PLAN LOCAL D'URBANISME

BORDEAUX  
MÉTROPOLE

**Gradignan / Mérignac / Pessac -  
Correction d'erreurs matérielles**

**6<sup>e</sup> modification simplifiée - Dossier mis à disposition**

### 1. PESSAC – Espace Boisé Classé non saisi

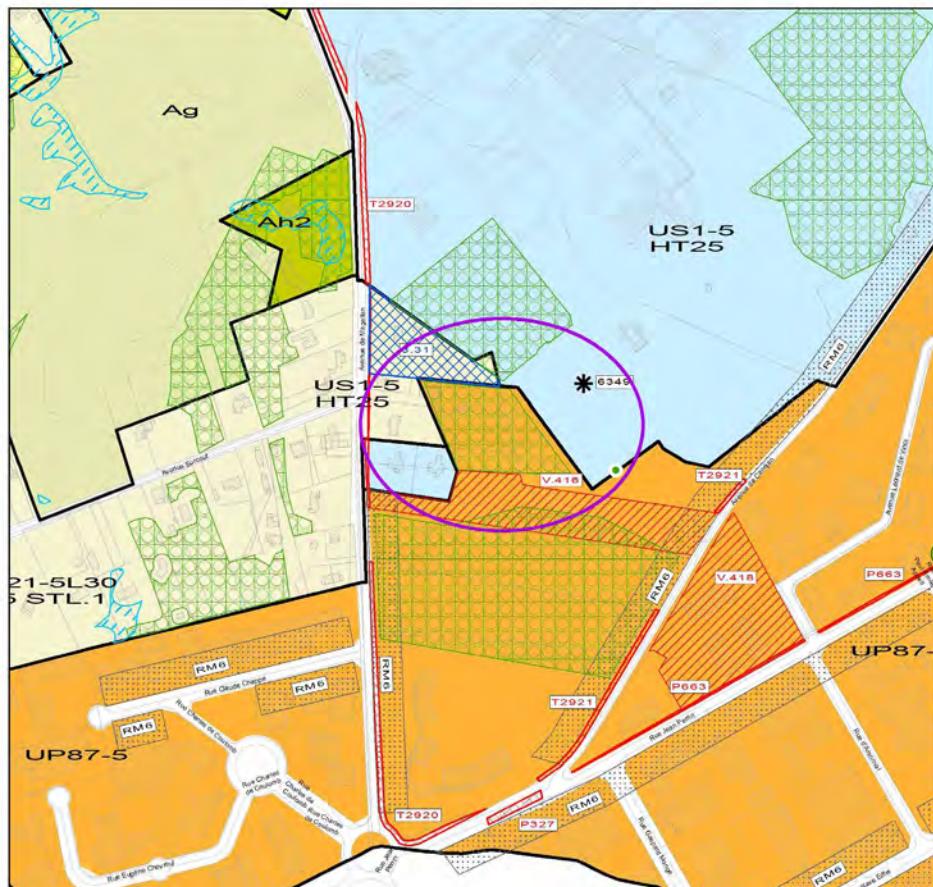
La première erreur matérielle concerne un Espace Boisé Classé (EBC) sur la commune de Pessac, planche 42. Cet EBC prévu dans la MEC BIC extra-rocade était bien représenté sur la planche 42 à l'enquête publique mais il n'a jamais été saisi dans l'outil numérique durant la procédure MEC BIC EXTRA ROCADE. Il n'apparaît donc pas dans la version approuvée de la procédure et dans les versions des procédures qui ont suivi. Il est donc à représenter.

Cet EBC s'étend sur les parcelles suivantes : 318HR72p, 318HR105, 318HR77p, 318HR80p.

## 2. PESSAC – Espace boisé classé non représenté dans sa globalité

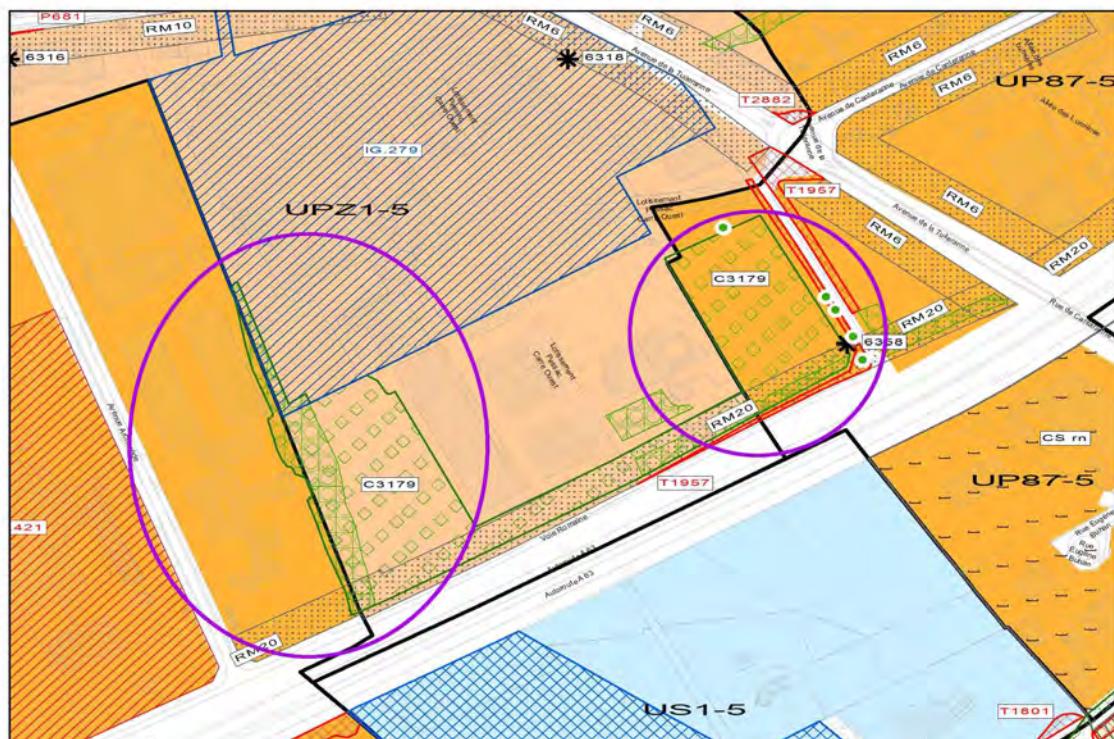
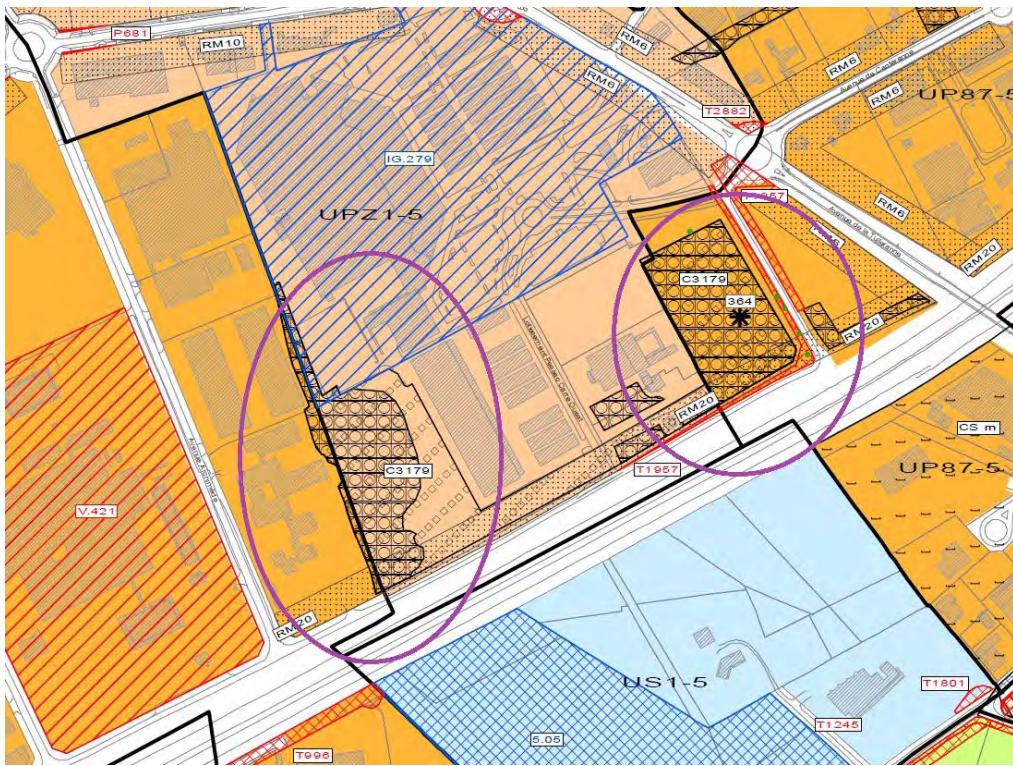
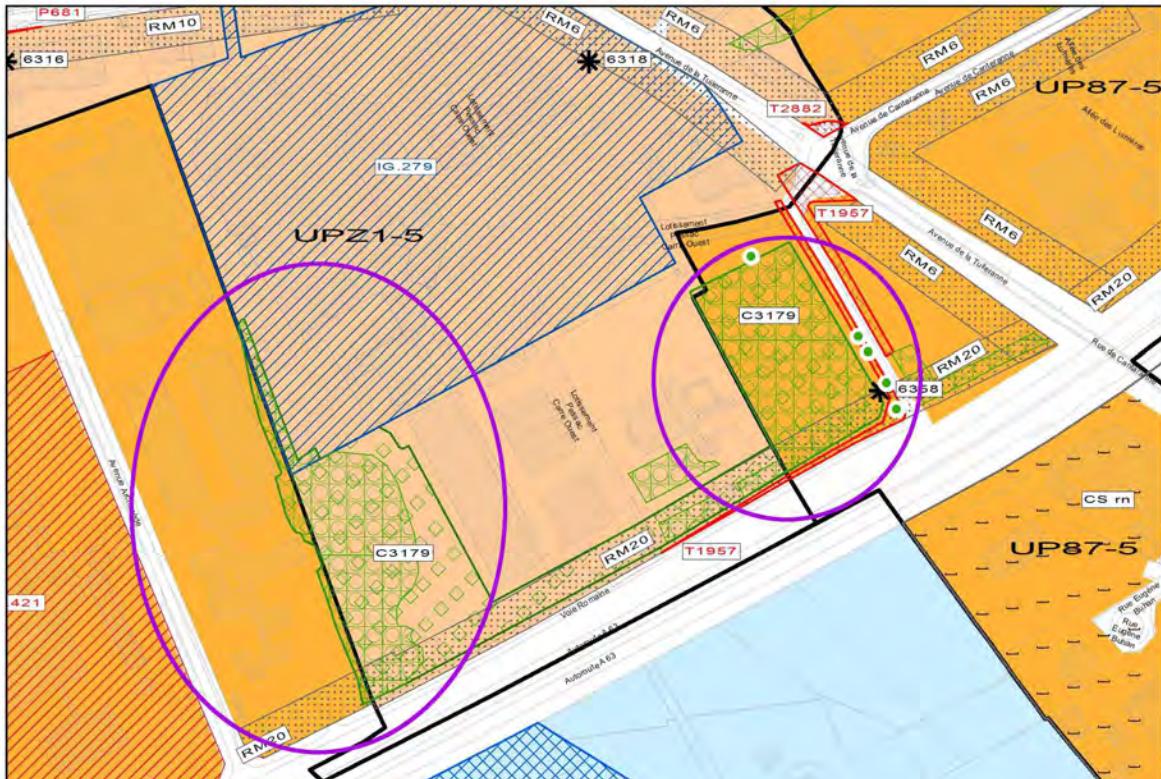
La deuxième et troisième erreurs matérielles concernent deux EBC sur la commune de Pessac. On retrouve ces EBC sur les planches de zonage 42 et 43 où ils ne sont pas représentés dans leur globalité. Leur périmètre a été réduit à l'occasion de la 11<sup>e</sup> modification sans que cette évolution ne soit souhaitée par les auteurs du PLU. Les EBC sont donc à étendre pour retrouver le périmètre issu de la MEC BIC ER.

Ces EBC concernent les parcelles 318HC06, 318HC32 et 318HC18.

#### 4. GRADIGNAN – Espace Boisé Classé à étendre

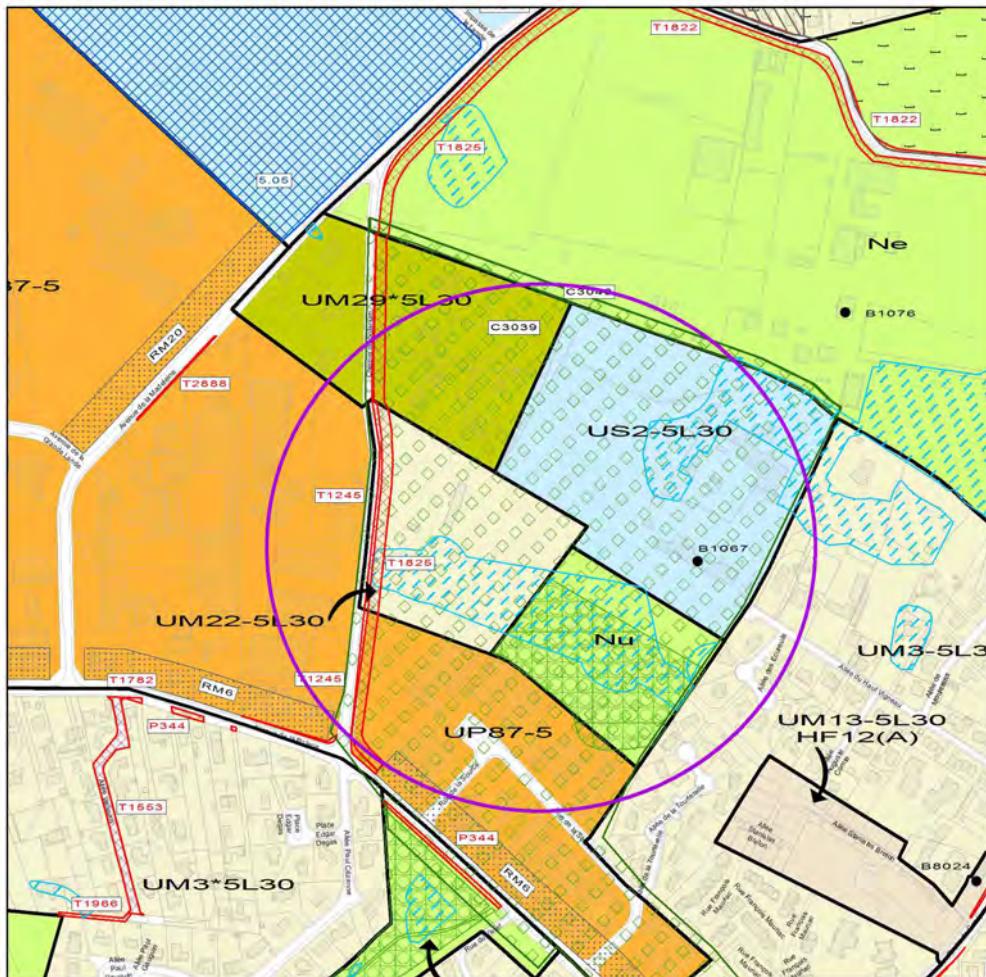
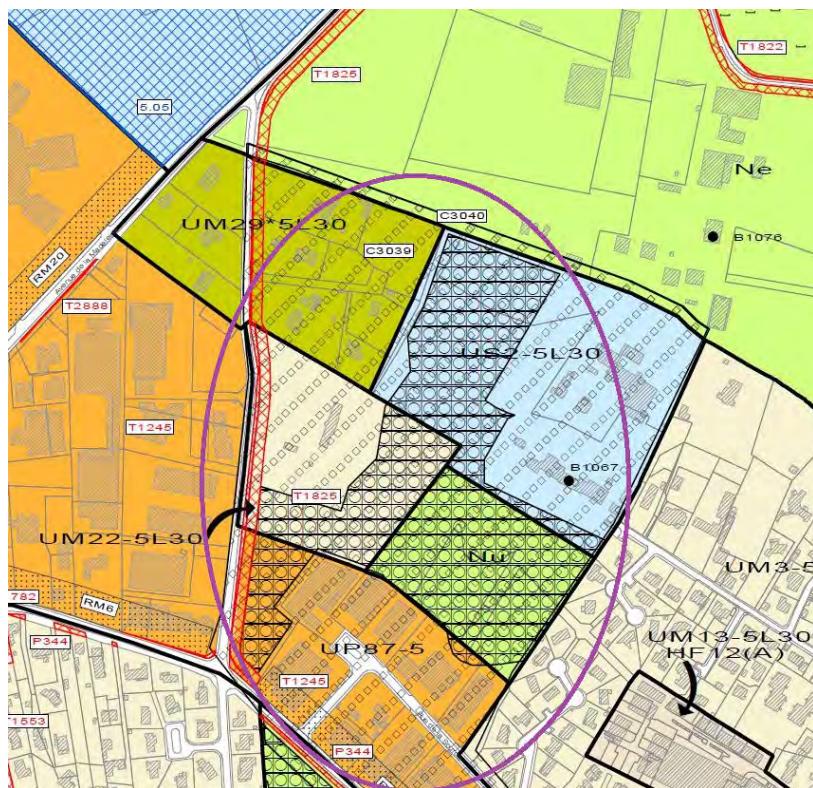
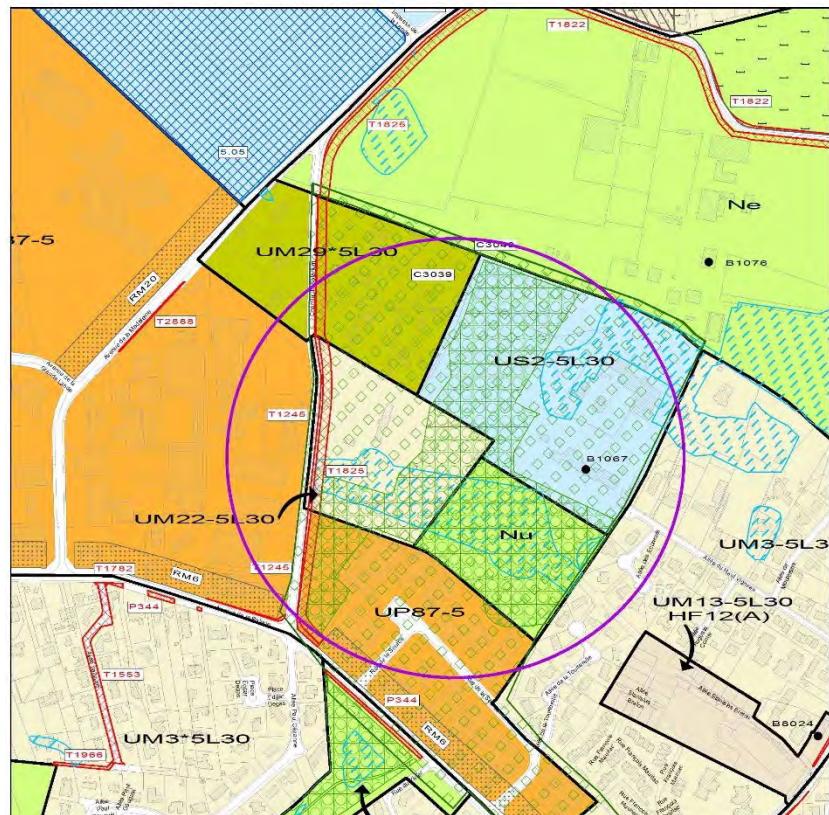
La quatrième erreur matérielle concerne un EBC sur la commune de Gradignan. On retrouve cet EBC sur les planches de zonage 42 et 43 où il n'est pas représenté dans sa globalité. Son périmètre a été réduit à l'occasion de la 11<sup>e</sup> modification sans que cette évolution ne soit souhaitée par les auteurs du PLU. L'EBC est donc à étendre pour retrouver le périmètre issu de la MEC BIC ER.

Cet EBC concerne les parcelles 192CP12, 192CP13 et 192CP1300p.

## 5. GRADIGNAN – Espace Boisé Classé à étendre

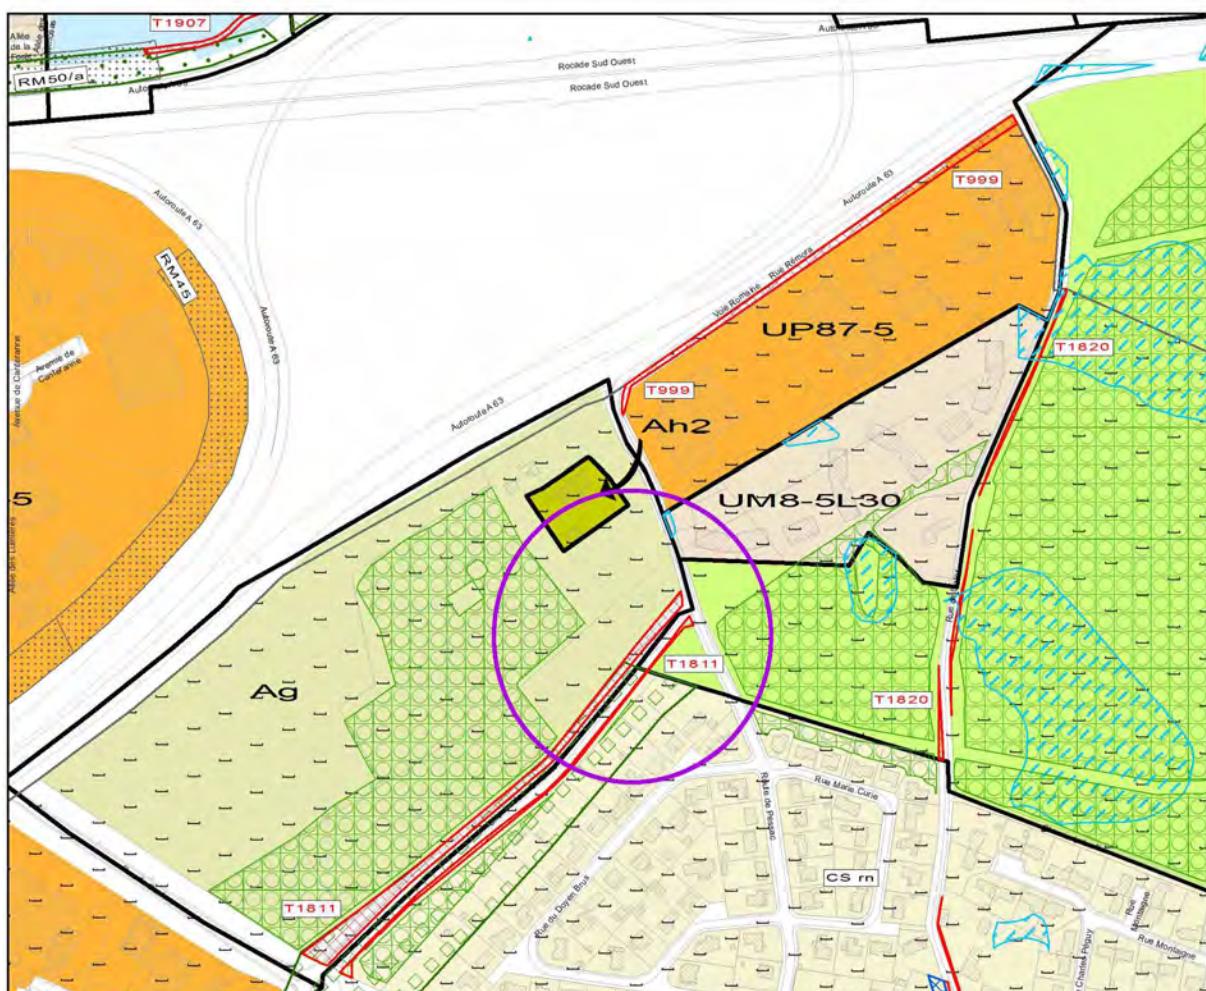
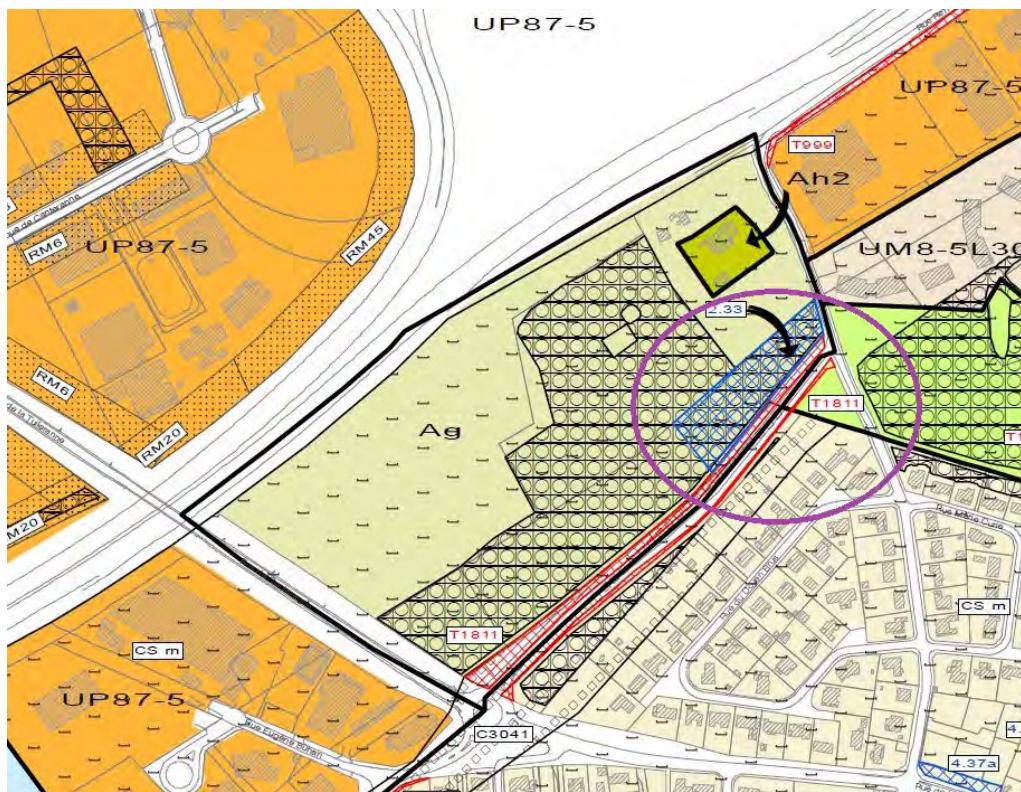
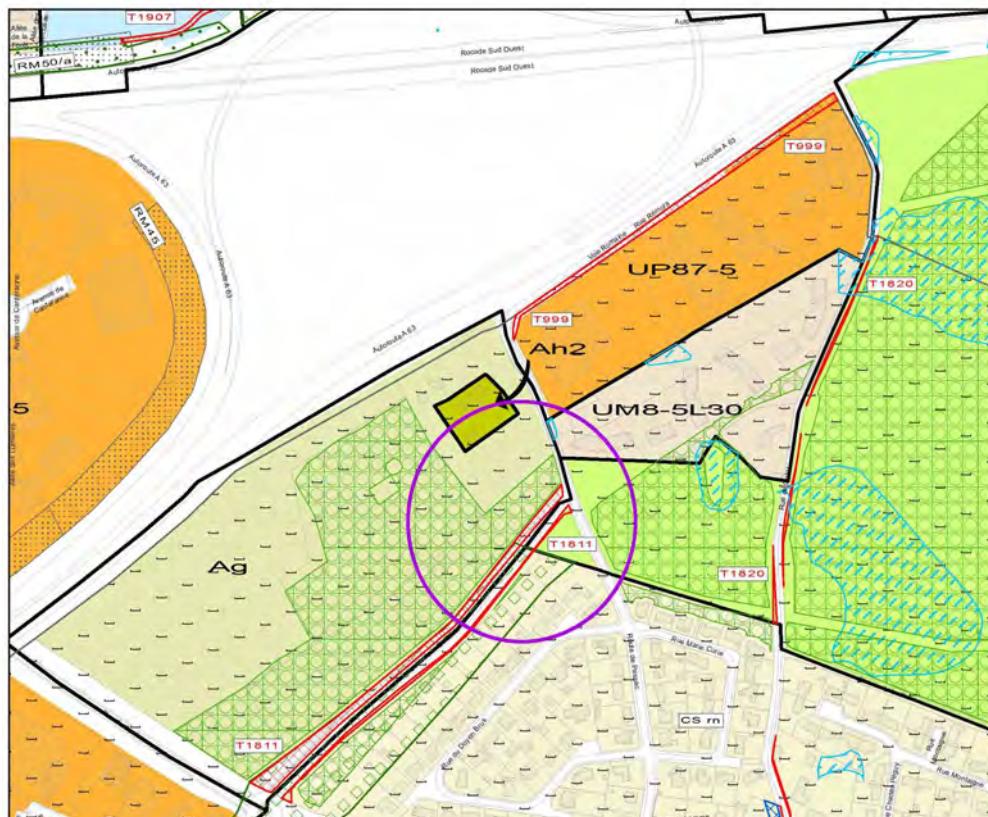
La cinquième erreur matérielle concerne un EBC sur la commune de Gradignan. On retrouve cet EBC sur la planche de zonage 46 où il n'est pas représenté dans sa globalité. Son périmètre a été réduit à l'occasion de la 11<sup>e</sup> modification sans que cette évolution ne soit souhaitée par les auteurs du PLU. L'EBC est donc à étendre pour retrouver le périmètre issu de la MEC BIC ER.

Cet EBC concerne la parcelle 192CC90p.
